GM/U.O.C. Nº 186/2020.-

Ref.: Solicitud de convenio modificatorio 01. **INFORME ADICIONAL Y/O ACLARATORIA REFERENTES A TRABAJOS ADICIONALES RECOMENDADOS POR LA FICALIZACIÓN.**

CONTRATO Nº 34/2019 "CONSTRUCCIONES VARIAS EN EL DEPARTAMENTO DE MISIONES "

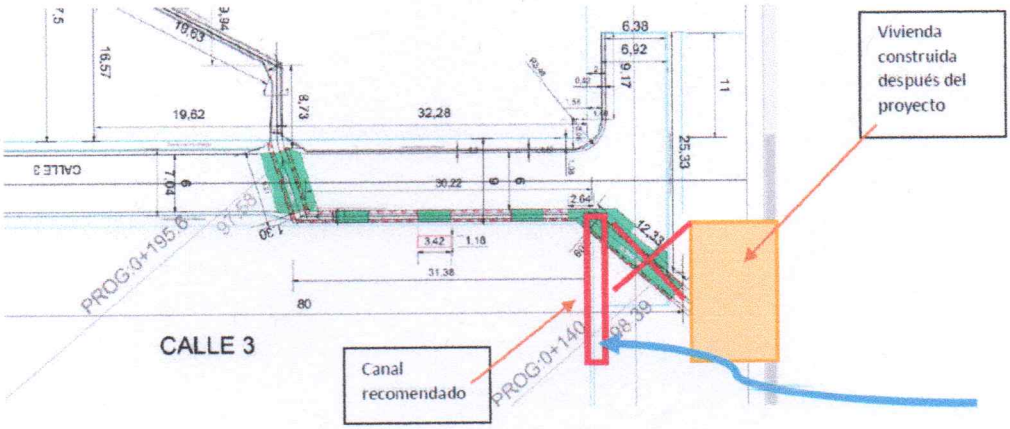
1./ El trabajo se realiza en la cuenca natural del desagüe de la ciudad, ocupada por asentamientos, el proyecto indicaba un Pontillon en uno de los causes que da con una boca calle, la misma no se podrá ejecutar ya que una vivienda se construyó en el cauce, rellenándolo, por lo que se recomienda prolongar el canal de desagüe a cielo abierto, sobre la calle perpendicular a la del proyecto, de modo a captar las aguas que debían pasar por este Pontillon como un aliviadero, y de este modo evitar su ingreso a las demás viviendas y no se inunden nuevamente.

2./ La salida de estas aguas se da por servidumbre de paso, que dos propiedades permitieron la salida de estas aguas, con cunetas revestidas de hormigón. Esto tienen un desarrollo lineal inclinado afectando a dos propiedades, cortando ambos terrenos, por lo que se recomienda un paso por medio de unas lositas de hormigón para ambos propietarios.

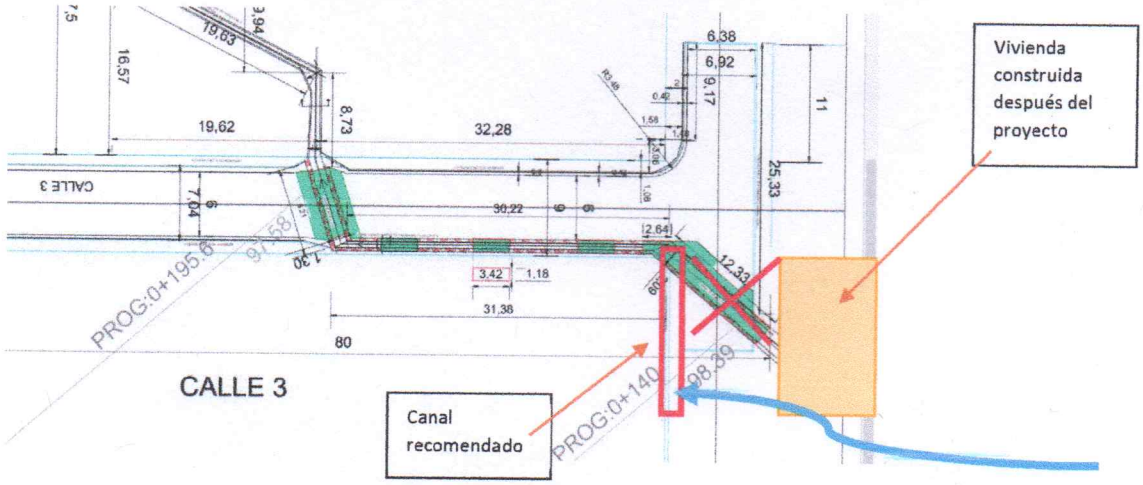
1./ El trabajo se realiza en la cuenca natural del desagüe de la ciudad, ocupada por asentamientos, el proyecto indicaba un Pontillon en uno de los causes que da con una boca calle, la misma no se podrá ejecutar ya que una vivienda se construyó en el cauce, rellenándolo, por lo que se recomienda prolongar el canal de desagüe a cielo abierto, sobre la calle perpendicular a la del proyecto, de modo a captar las aguas que debían pasar por este Pontillon como un aliviadero, y de este modo evitar su ingreso a las demás viviendas y no se inunden nuevamente.

2./ La salida de estas aguas se da por servidumbre de paso, que dos propiedades permitieron la salida de estas aguas, con cunetas revestidas de hormigón. Esto tienen un desarrollo lineal inclinado afectando a dos propiedades, cortando ambos terrenos, por lo que se recomienda un paso por medio de unas lositas de hormigón para ambos propietarios.
